监理工作联系单

工程名称：温州乐泰 150MW 农光互补项目

编号：ZHJL-WZLT-LXD-028

事由：施工用电及安全文明施工的相关事宜

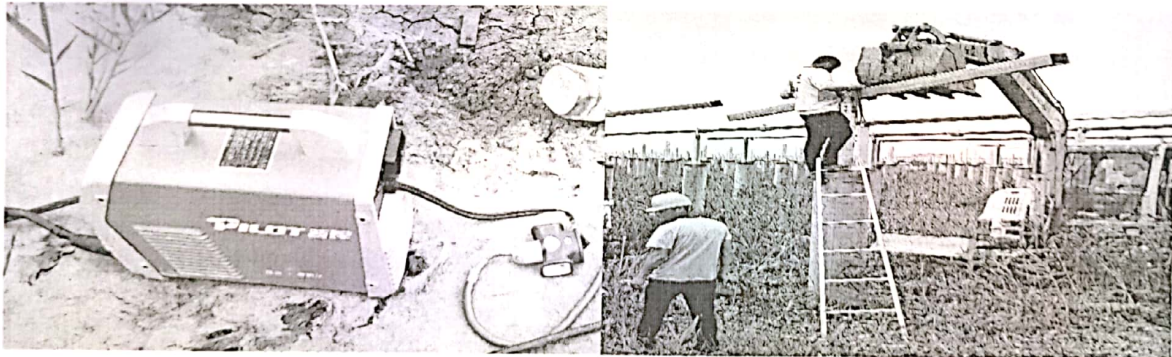
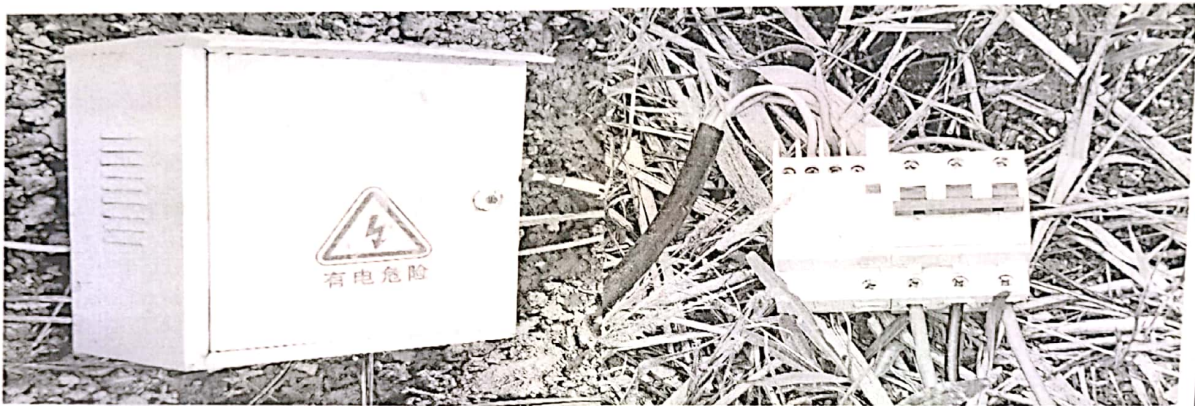
- 1、配电箱无支架，直接平放在地面上，不符合规范要求；
- 2、电焊机断路器没有配备电源箱，不符合规范要求；
- 3、电焊机外壳没有可靠接地，不符合规范要求；
- 4、施工人员在吊装支架横梁时没有佩戴安全帽，没有任何防护措施。

以上问题，施工单位项目负责人必须引起足够重视，必须立即进行整改，对施工人员进行安全及技术交底；如果不整改发生任何问题，监理方不负任何连带责任。
